Emne: Høringssvar: Grønttorvsområdet tillæg 2 - lokalplanforslag med kommuneplantillæg (2014-0065894).
Afsender: Gitte Madsen

Høringssvar fra energinet.dk til lokalplanforslag nr. 462-2 'Grønttorvsområdet tillæg 2'

FRA FORSIDE OG BAGSIDE TIL TO FORSIDER

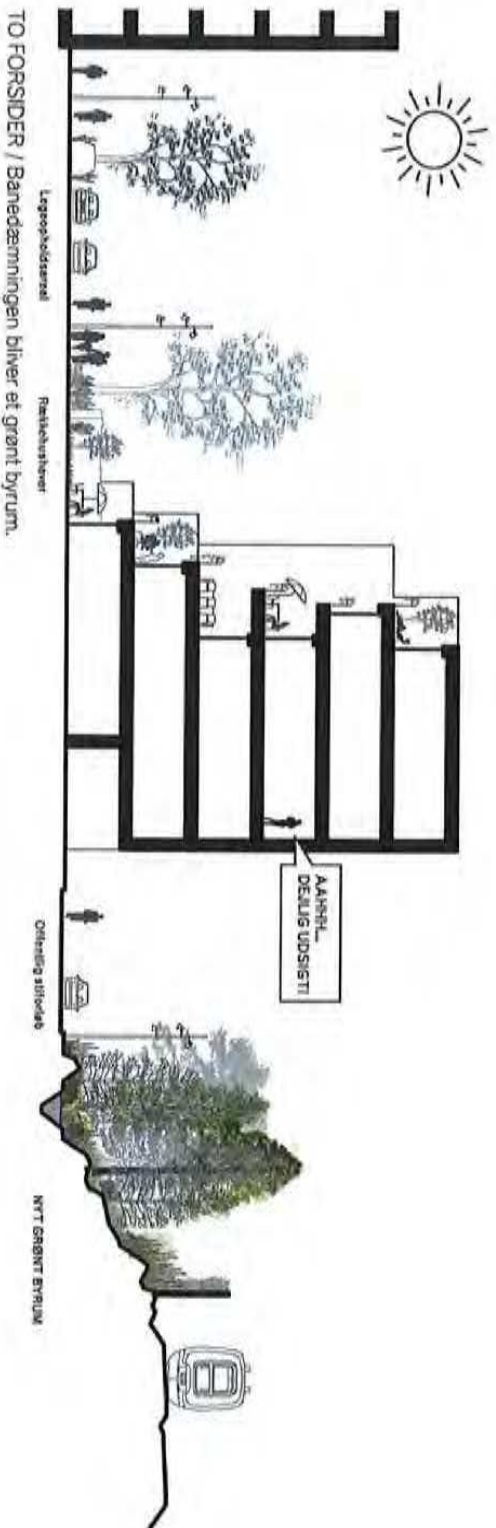
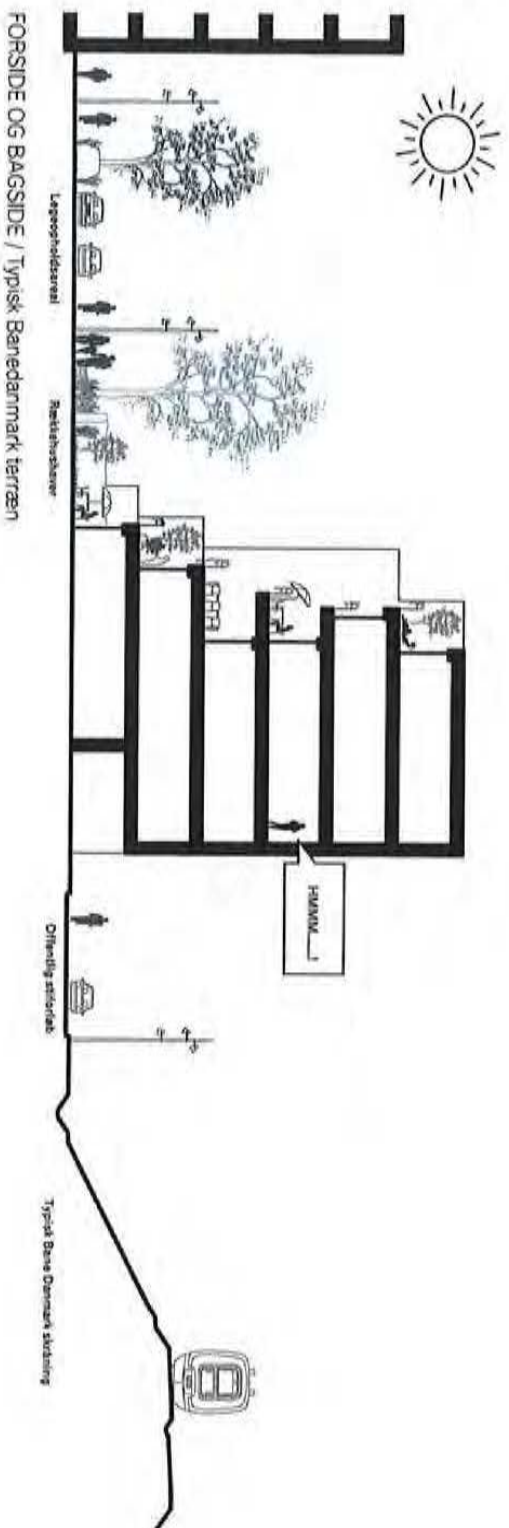
Bebyggelsen på DSB's areal har en nord-side, der vender mod banen. Der indgår ikke en støjskærm i Banedæmningens projekt for fly-overen. Derfor vil denne side af bebyggelsen være belastet af togstøj.

Bebyggelsens modsatte side, ligger beskyttet for togstøj - og altaner og terrasser ligger attraktivt placeret i solsiden vendt mod syd.

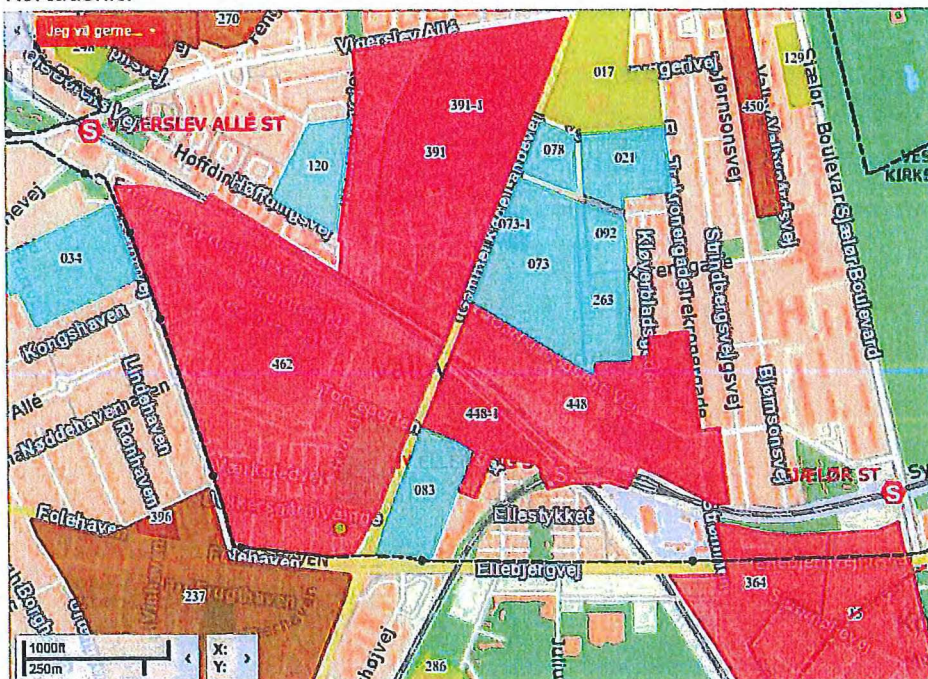
Forsigtighedsprincippet siger bl.a., at nye boliger og institutioner, hvor børn opholder sig, ikke bør opføres tæt på eksisterende højspændingsanlæg. Begrebet "tæt på" kan ikke defineres generelt, men må afgøres i den konkrete situation ud fra en vurdering af den konkrete eksponering af magnetfeltet. Forsigtighedsprincippet henvender sig således både til plan- og byggemyndigheder og til ejere af højspændingsanlæg. Energinet.dk ønsker forsigtighedsprincippet fulgt ved plan-/anlægsarbejde og anbefaler, at man følger *Vejledning i forvaltning af forsigtighedsprincippet ved miljøscreening, planlægning og byggesagsbehandling*. Vejledningen er udgivet af Elbranchens Magnetfeltudvalg i samarbejde med Kommunernes Landsforening – se venligst denne vedhæftet.
